【公報種別】特許法第１７条の２の規定による補正の掲載
【部門区分】第５部門第２区分
【発行日】平成23年11月17日(2011.11.17)

【公開番号】特開2011-179649(P2011-179649A)
【公開日】平成23年9月15日(2011.9.15)
【年通号数】公開・登録公報2011-037
【出願番号】特願2010-46598(P2010-46598)
【国際特許分類】
Ｆ１６Ｈ　1/46　(2006.01)
【ＦＩ】
Ｆ１６Ｈ　1/46

【手続補正書】
【提出日】平成23年10月3日(2011.10.3)
【手続補正１】
【補正対象書類名】明細書
【補正対象項目名】００６７
【補正方法】変更
【補正の内容】
【００６７】
ところで第１の遊星ギヤ機構６１において、第１キャリア６６には複数の第１支持ピン７５…の一端部が固定され、第１遊星ギヤ６５…に設けられた第１支持孔７６…に第１支持ピン７５…の他端部が挿通されるのであるが、各第１支持ピン７５…の他端部に対向する環状凹部９１が、ギヤケース６０Ａの第１遊星ギヤ６５…に対向する壁面、この実施例１では、キャリパボディ２６とともにギヤケース６０Ａを構成するモータケース８３の一部である蓋部材８８の平板部８８ｂに形成されるので、第１遊星ギヤ６５…に対する第１キャリア６６の軸方向相対移動によって第１遊星ギヤ６５…から突出した第１支持ピン７５…の他端がギヤケース６０Ａの内面に接触してしまうことを防止しつつ第１支持ピン７５…の長さを長く設定することができ、それによって第１遊星ギヤ６５…への第１支持ピン７５…のかかり代を大きくして第１遊星ギヤ６５…の回転安定性を確保することができる。
【手続補正２】
【補正対象書類名】明細書
【補正対象項目名】００９２
【補正方法】変更
【補正の内容】
【００９２】
しかも前記蓋部材主部１４１ａの外周面には、前記ボルト１４３…を挿通させる円筒状のカラー１４４…が埋設される複数のボス部１４１ｃ…と、それらのボス部１４１ｃ…間にそれぞれ配置される前記凹部１４２…とが形成され、前記蓋部材主部１４１ａの半径方向に沿う前記ボス部１４１ｃ…の内端部には、それらのボス部１４１ｃ…の両側の前記凹部１４２…を相互に連通させる肉抜き連通孔１４５…が形成される。
【手続補正３】
【補正対象書類名】明細書
【補正対象項目名】０１０６
【補正方法】変更
【補正の内容】
【０１０６】
ところで第１の遊星ギヤ機構６１において、第１キャリア６６には複数の第１支持ピン

【図１６】

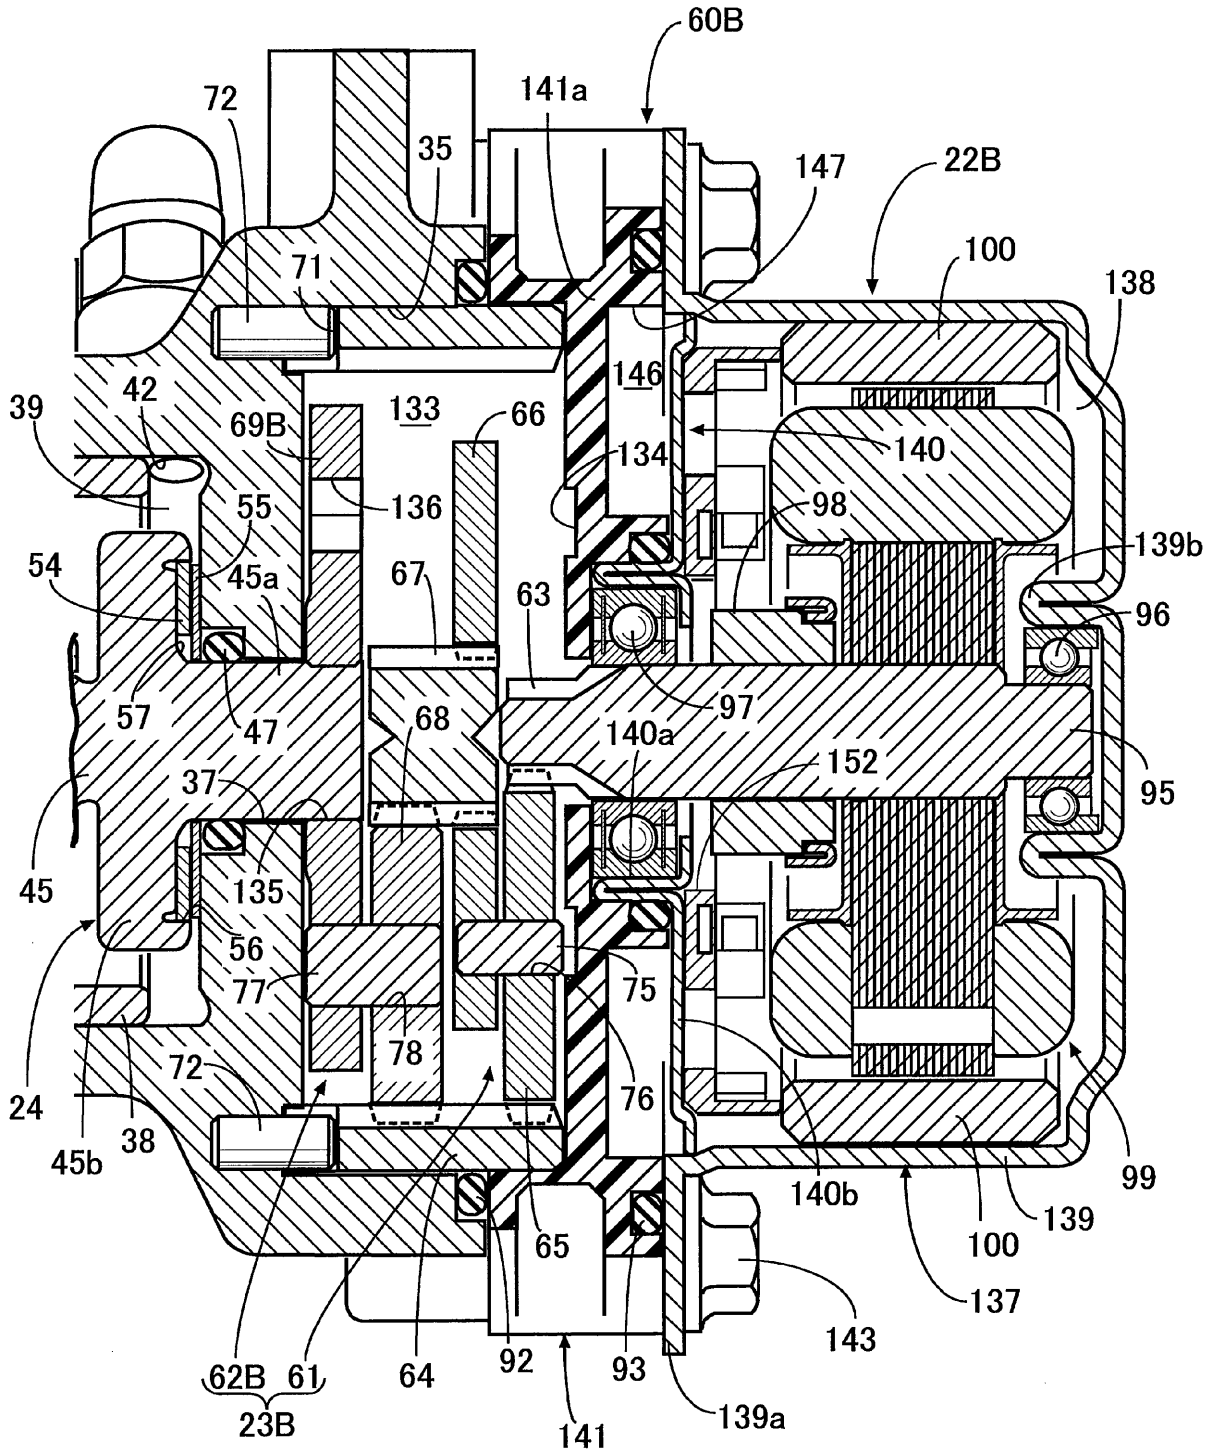
【手続補正４】
【補正対象書類名】図面
【補正対象項目名】図１６
【補正方法】変更
【補正の内容】

７５…の一端部が固定され、第１遊星ギヤ６５…に設けられた第１支持孔７６…に第１支持ピン７５…の他端部が挿通されるのであるが、各第１支持ピン７５…の他端部に対向する環状凹部１３４が、ギヤケース６０Ｂの第１遊星ギヤ６５…に対向する壁面、この実施例２では、キャリパボディ２６とともにギヤケース６０Ｂを構成するモータケース１３７の一部を構成する蓋部材１４１に形成されるので、第１遊星ギヤ６５…に対する第１キャリア６６の軸方向相対移動によって第１遊星ギヤ６５…から突出した第１支持ピン７５…の他端がギヤケース６０Ｂの内面に接触してしまうことを防止しつつ第１支持ピン７５…の長さを長く設定することができ、それによって第１遊星ギヤ６５…への第１支持ピン７５…のかかり代を大きくして第１遊星ギヤ６５…の回転安定性を確保することができる。
